RELAZIONE FINALE RFI DEL DIBATTITO PUBBLICO QUADRUPPLICAMENTO DEL TRACCIATO FERROVIARIO TORTONA - VOGHERA

Il presente documento, in linea con quanto disposto dall'art. 9 comma 2 del DPCM 76/2018, a valle della Relazione Conclusiva del Coordinatore, contiene le proposte, le domande presentate della comunità locale durante il percorso di Dibattito Pubblico unitamente alle relative valutazioni da parte dell'Amministrazione Aggiudicatrice. I contributi sono stati raccolti durante gli incontri pubblici territoriali organizzati il 24, 25, 26 ottobre 2022 e integrati dalle segnalazioni ricevute tramite la mail dedicata del Dibattito Pubblico e altri canali digitali. Le proposte e le domande pervenute dalle comunità sono state ordinate per ambiti tematici di riferimento e per Amministrazioni, e accorpate in modo da presentare un quadro che faciliti l'emersione delle questioni prioritarie e delle criticità emerse dal Dibattito Pubblico.

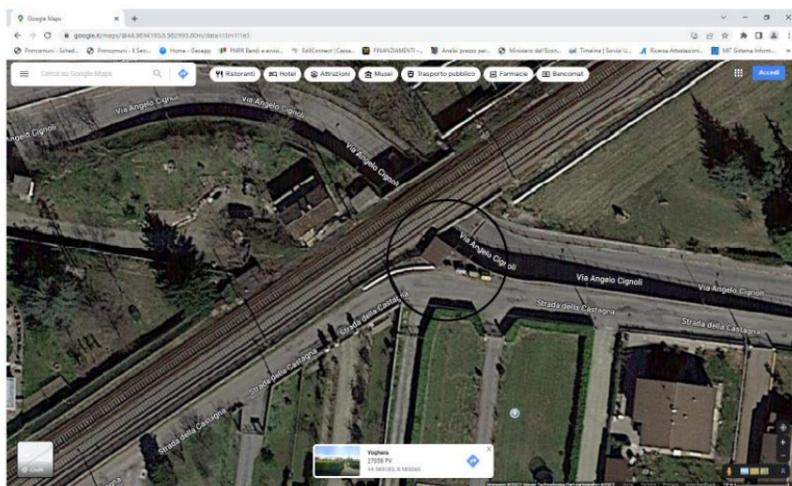
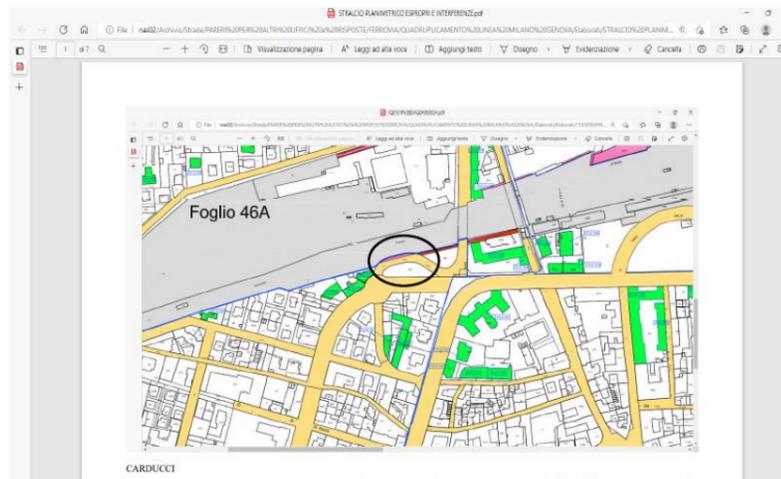
- richiesta di chiarimenti circa l'eventuale riduzione dell'altezza utile per il passaggio dei veicoli e dei pedoni nel sottopasso di via Cignoli a seguito della realizzazione della nuova infrastruttura ferroviaria;

- si segnala la presenza di locale tecnico dell'impianto di sollevamento acque meteoriche sottopasso via Cignoli interferente con la nuova infrastruttura;

- si segnala che nell'elaborato degli espropri risulta indicata come da espropriare una parte della via Carducci. Si fa presente che il restringimento della sezione stradale e dell'annesso marciapiede comprometterebbe il traffico veicolare e pedonale cittadino;

A seguito della realizzazione della nuova infrastruttura ferroviaria non si prevedono riduzioni di altezza utile nel sottoattraversamento di via Cignoli.

Si conferma che l'infrastruttura ferroviaria interferisce con il locale tecnico segnalato. Nella successiva fase progettuale di PD verrà previsto lo spostamento di tale locale.

Con riferimento a via Carducci, non si prevede che la realizzazione dell'intervento comporti riduzioni di larghezza della sede stradale e/o dell'annesso marciapiede.

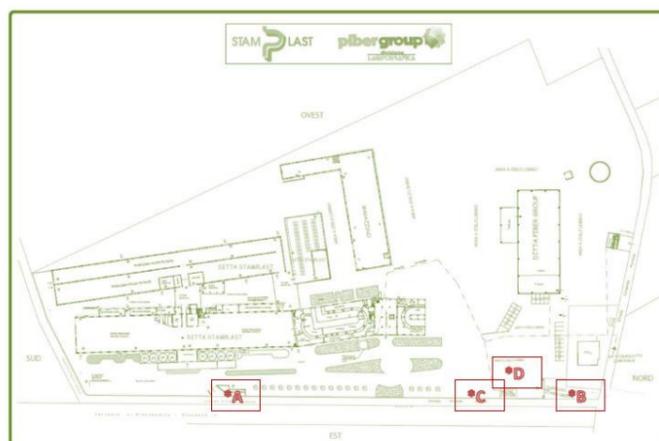
3. L'abitazione sita in Strada Piccagallo n.1, individuata a Catasto Terreni nel Foglio 19 Mappale 469 di mq 2790,

che ospita un nucleo familiare composto da 4 persone, sarebbe soggetta a parziale esproprio del sedime di pertinenza. Si renderebbe necessaria la realizzazione di una barriera antirumore che dovrebbe essere posta sul nuovo confine a ridosso dell'abitazione esistente, causandone una notevole svalutazione del valore della proprietà determinata dalla riduzione della superficie oltre che una diversa fruibilità del sedime. Si genererebbe l'impossibilità di ampliamento e una scarsa possibilità di mercato.
